改善箇所説明図

S1000RR

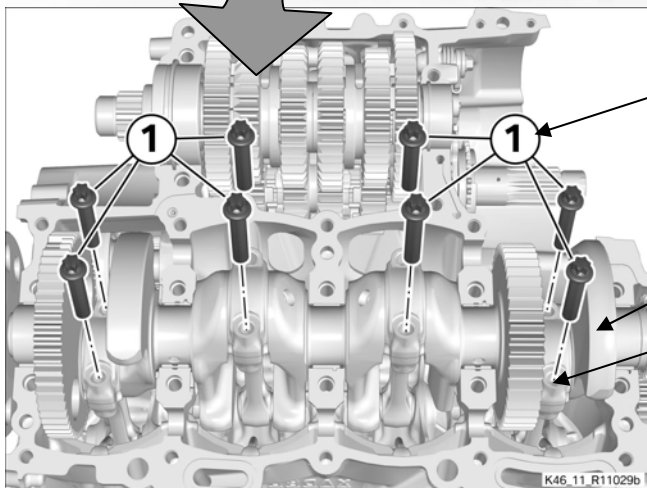
基準不適合発生箇所

原動機内部のコネクティングロッドにおいて、コネクティングロッドボルトのコーティングが不適切なため、高温の状態で摩擦係数が減少し、コネクティングロッドボルトが緩むことがある。そのため、そのままの状態で使用を続けると、エンジンが破損して走行不能に至るおそれがある。

改善措置の内容

全車両、良品のコネクティングロッドボルトへ交換する。
その際、緩み防止剤を塗布する。
なお、改善措置用部品の供給に時間を要することから、当面の暫定的な措置として全ての使用者に対し、正規ディーラーを通じて安全に関する注意事項をお知らせする。
